Forum mondial de l'harmonisation des Règlements concernant les véhicules

Proposition de série 02 d'amendements au Règlement ONU n° 135 (Choc latéral contre un poteau)

Communication du Groupe de travail de la sécurité passive*

Le texte ci-après, adopté par le Groupe de travail de la sécurité passive (GRSP) à sa soixante-dixième session (ECE/TRANS/WP.29/GRSP/70, par. 23), est fondé sur le document ECE/TRANS/WP.29/GRSP/2021/21, non modifié. Il est soumis au Forum mondial de l'harmonisation des Règlements concernant les véhicules (WP.29) et au Comité d'administration de l'Accord de 1958 (AC.1) pour examen à leurs sessions de juin 2022.

Figure 1
Mesure de U_b , U_1 et U_2

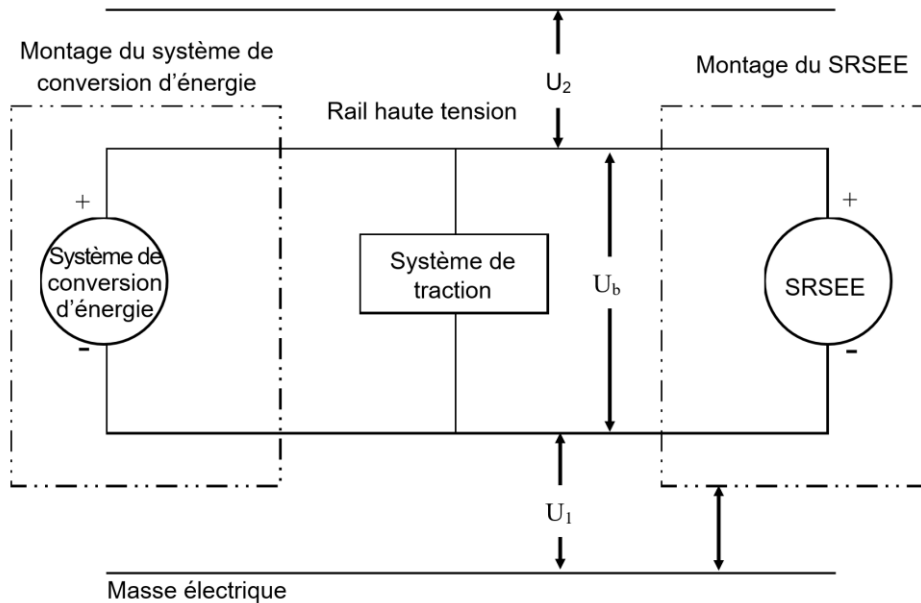
À la suite du choc, mesurer les tensions des rails haute tension (U_b , U_1 et U_2 sur la figure 1 ci-après).

La tension doit être mesurée entre 10 et 60 s après le choc.

Figure 2

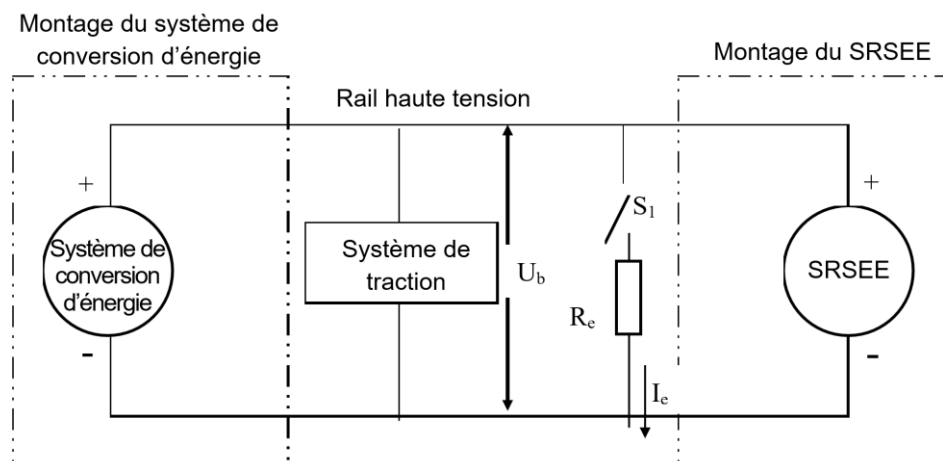
Avant le choc, un commutateur S_1 et une résistance de décharge connue R_e sont branchés en parallèle à la capacitance requise (voir la figure 2 ci-après).

- a) Entre 10 et 60 s après le choc, fermer le commutateur S_1 , puis mesurer et consigner la tension U_b et l'intensité I_e . Le produit de la tension U_b par l'intensité I_e est intégré pour la période qui s'écoule entre le moment où l'on ferme le commutateur S_1 (t_c) et celui où la tension U_b redescend sous le seuil de la haute tension de 60 V CC (t_h). L'intégration qui en résulte est égale à l'énergie totale (TE) en joules.

Figure 4

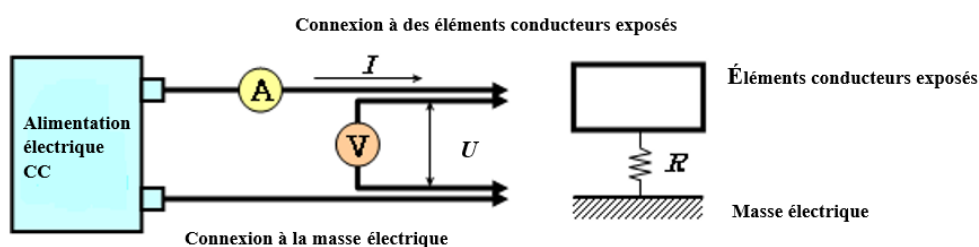
La source de courant continu, le voltmètre et l'ampèremètre sont reliés aux points de mesure (en règle générale, la masse électrique et le carter de protection conducteur ou la barrière de protection électrique conductrice).

On règle la tension de la source de courant continu de manière à obtenir une intensité de 0,2 A au minimum.

On mesure l'intensité I et la tension U.

La résistance R doit être inférieure à 0,1 Ω .

Figure 5

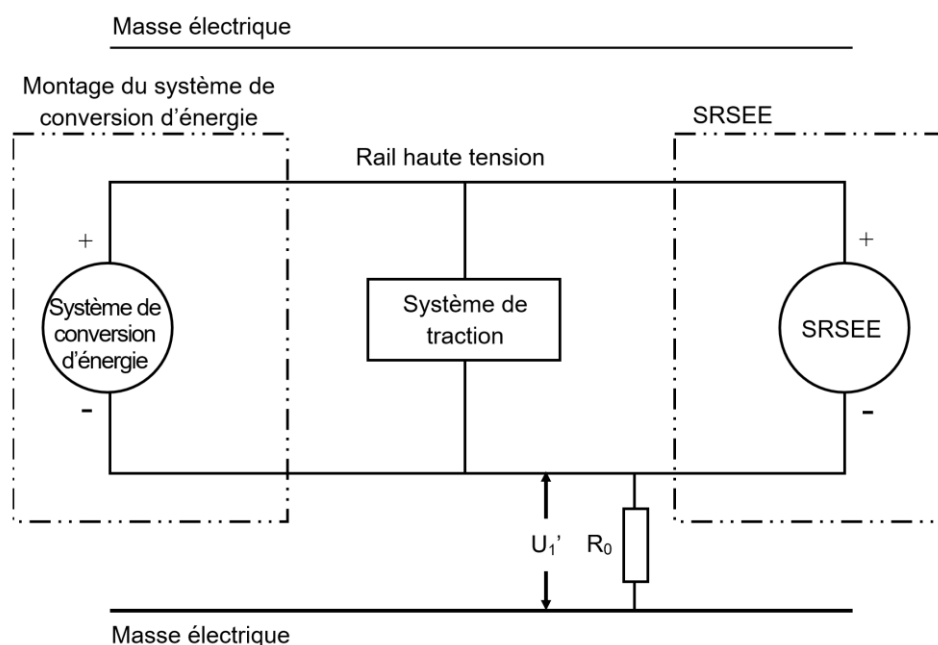
Si U_1 est égale ou supérieure à U_2 , une résistance normalisée connue (R_0) est insérée entre le pôle négatif du rail haute tension et la masse électrique. La résistance R_0 étant en place, la tension (U_1') entre le pôle négatif du rail haute tension et la masse électrique est mesurée (voir la figure 5).

L'isolement électrique (R_i) est calculé en appliquant la formule suivante :

Figure 6
Mesure de U_2'

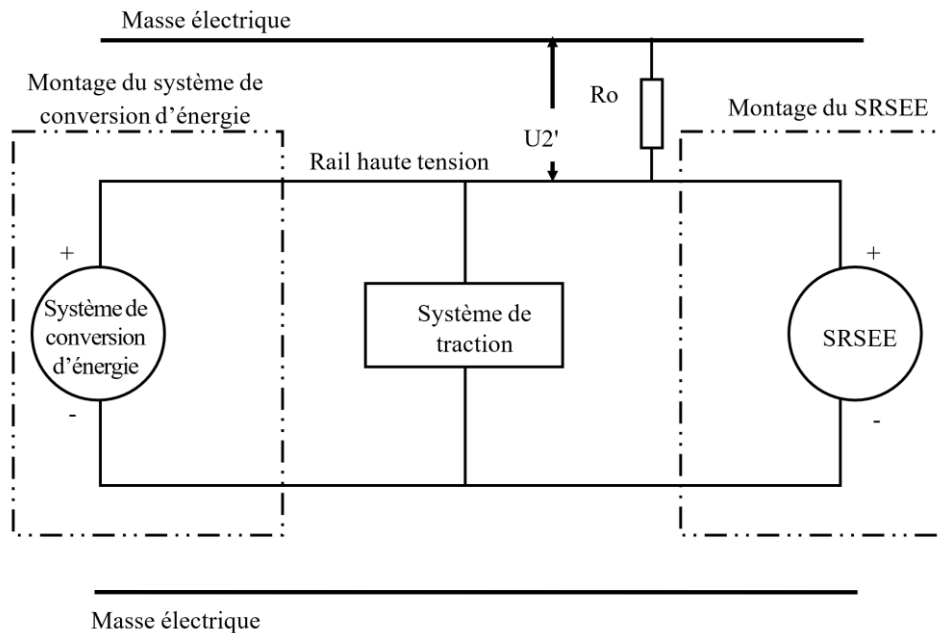
Si U_2 est supérieure à U_1 , on insère une résistance normalisée connue (R_0) entre le pôle positif du rail haute tension et la masse électrique. La résistance R_0 étant en place, la tension (U_2') entre le pôle positif du rail haute tension et la masse électrique est mesurée (voir la figure 6 ci-dessous). L'isolement électrique (R_i) est calculé en appliquant la formule suivante :
